CIRCULAR N° 1

LICITACIÓN PÚBLICA N° 14/26

OBRA: CONSTRUCCIÓN PLAYÓN POLIDEPORTIVO CUBIERTO ESCUELA ANTONIO QUARANTA - JACHAL.

ACLARACIONES CON CONSULTA

Plano: DEMOLICION

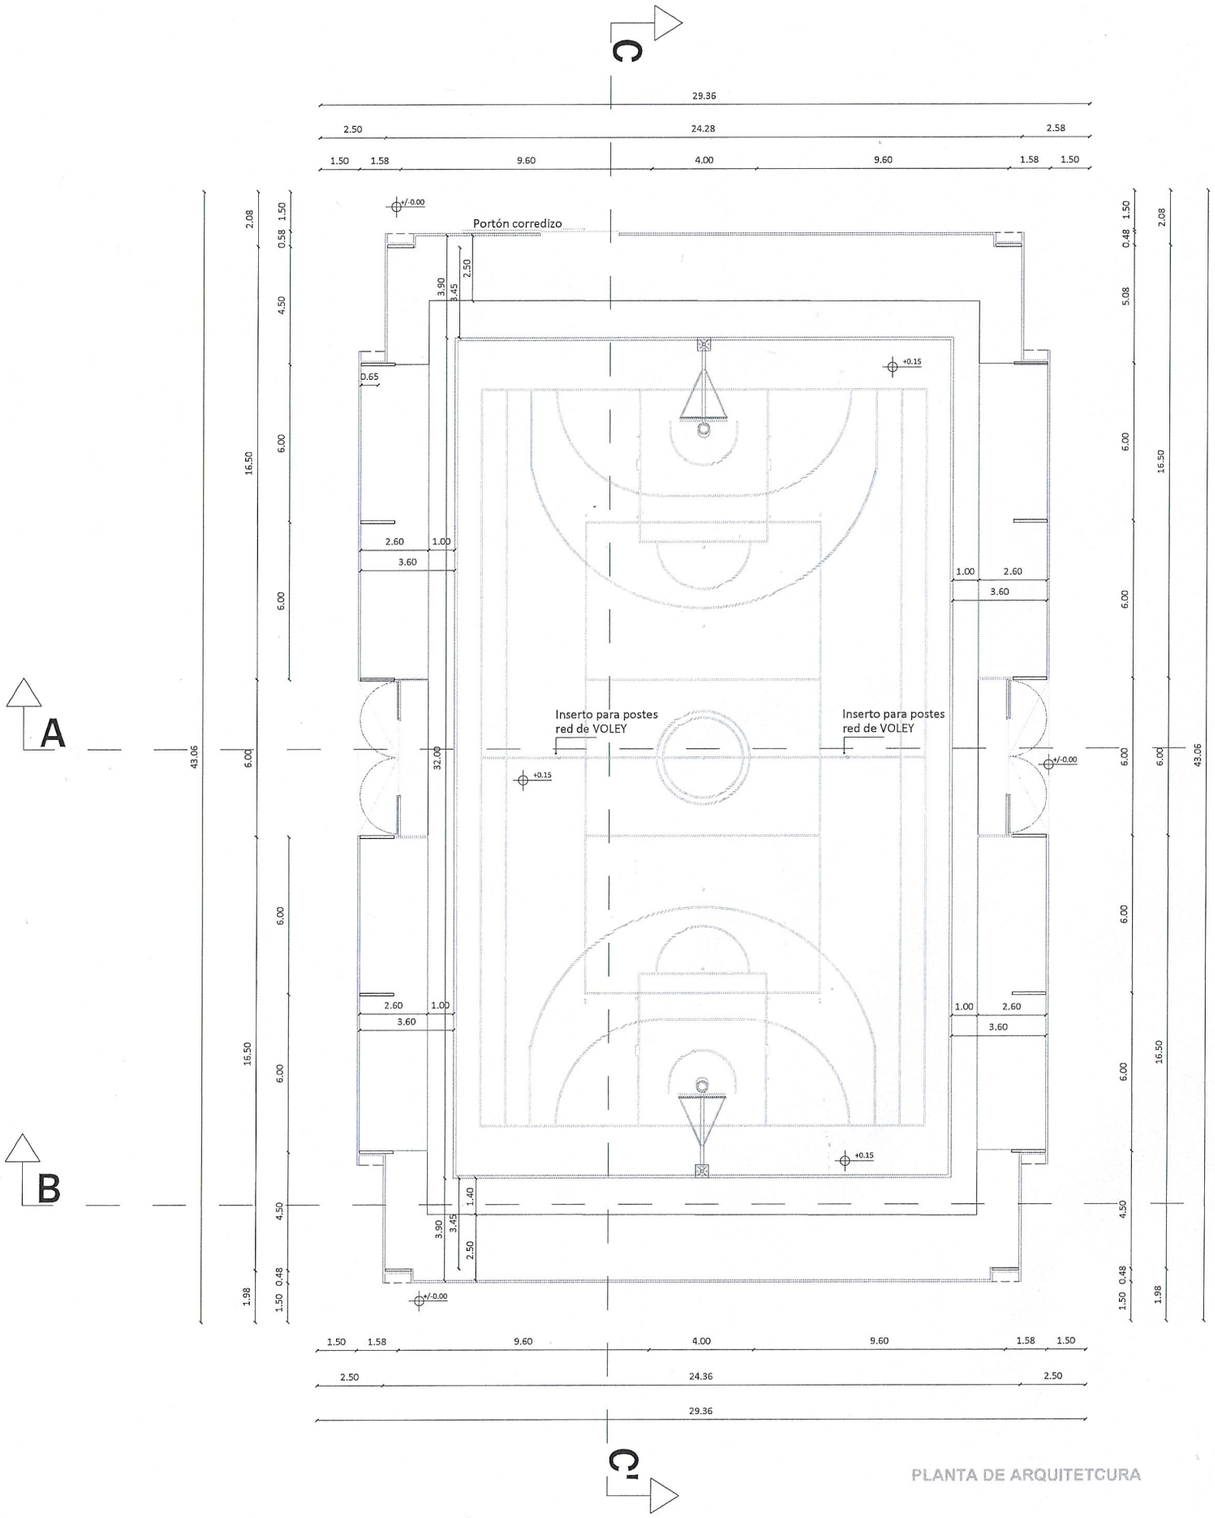
Solicitamos Plano de altimetría

Se adjunta plano AD actualizado.

P1	Tipo: Batiente - Fija	Cantidad: 2

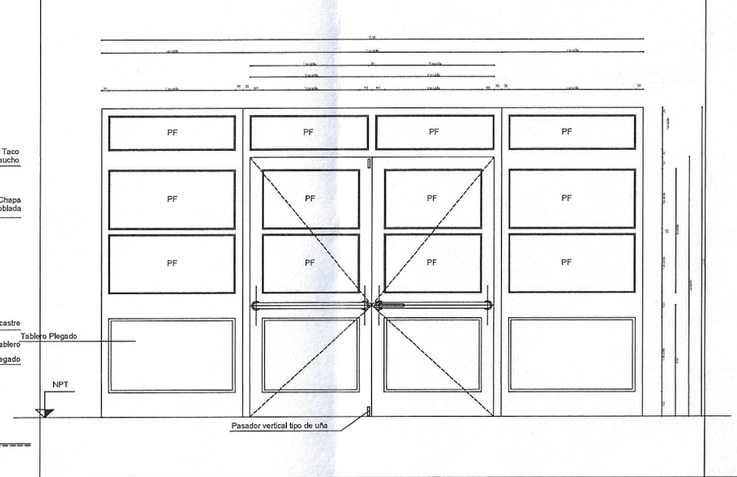
Se solicita aclarar las medidas de la puerta P1 y como es dicha carpintería, debido a que lo que aparece en el plano de carpinterías no coincide con lo que aparece en los planos de arquitectura (vistas y cortes).

Respuesta N° 1:

Se adjunta PLANOS DE CARPINTERIA y ARQUITECTURA actualizados.

Plano: SERVICIO CONTRA INCENDIO

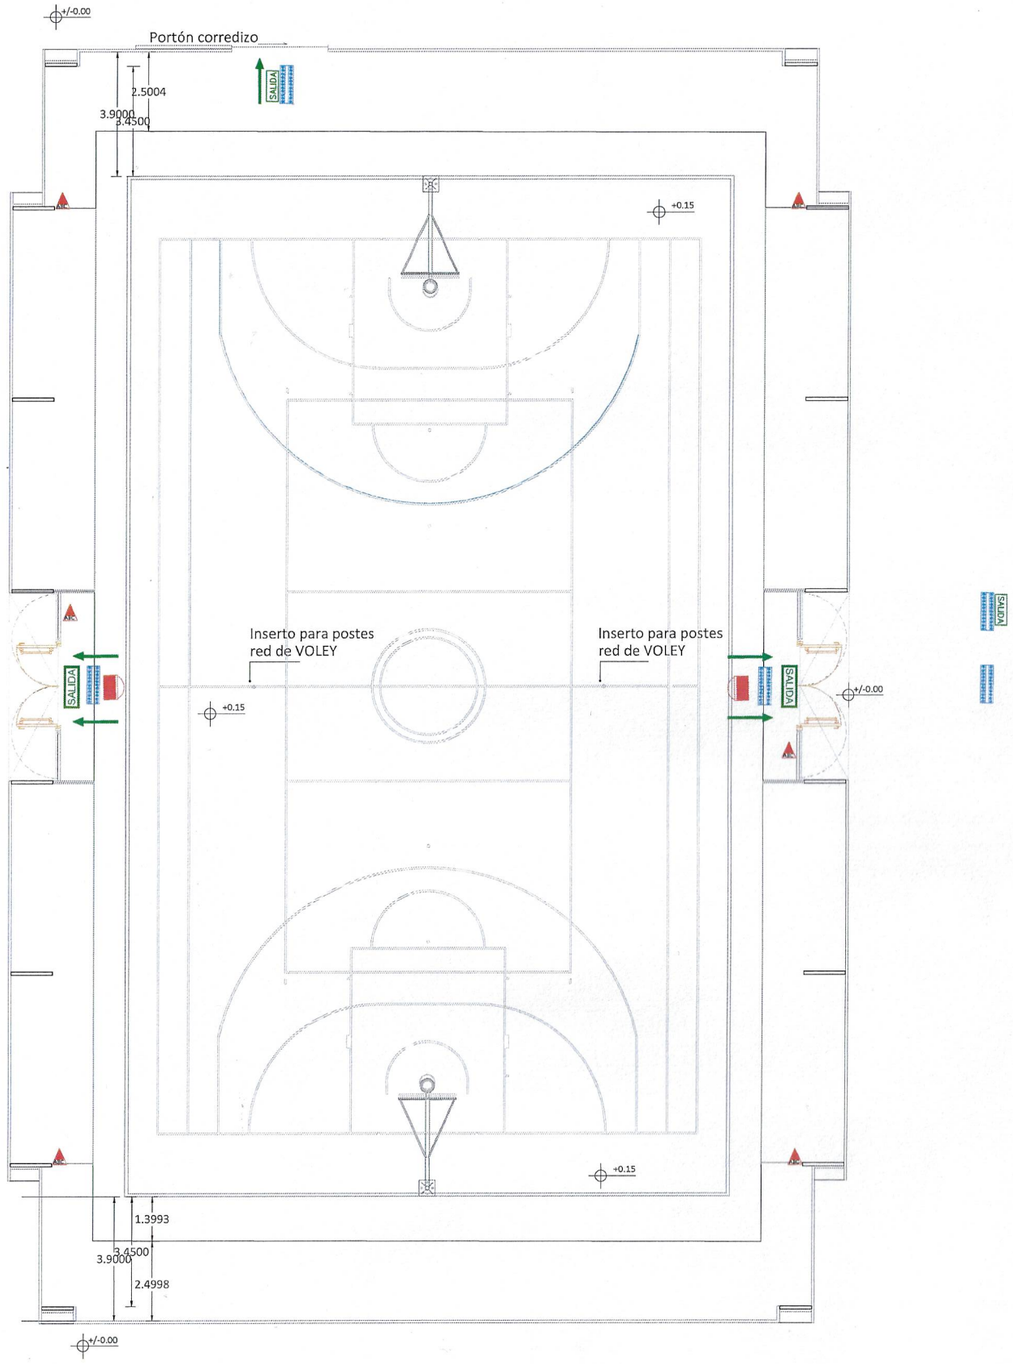
En el plano contra incendio figura en referencias, puertas de cuatro hojas en vías de escape con barral antipánico. En el mismo plano no aparecen. Son las mismas puertas que figuran en el plano de carpintería?

Se adjunta plano SCI actualizado.
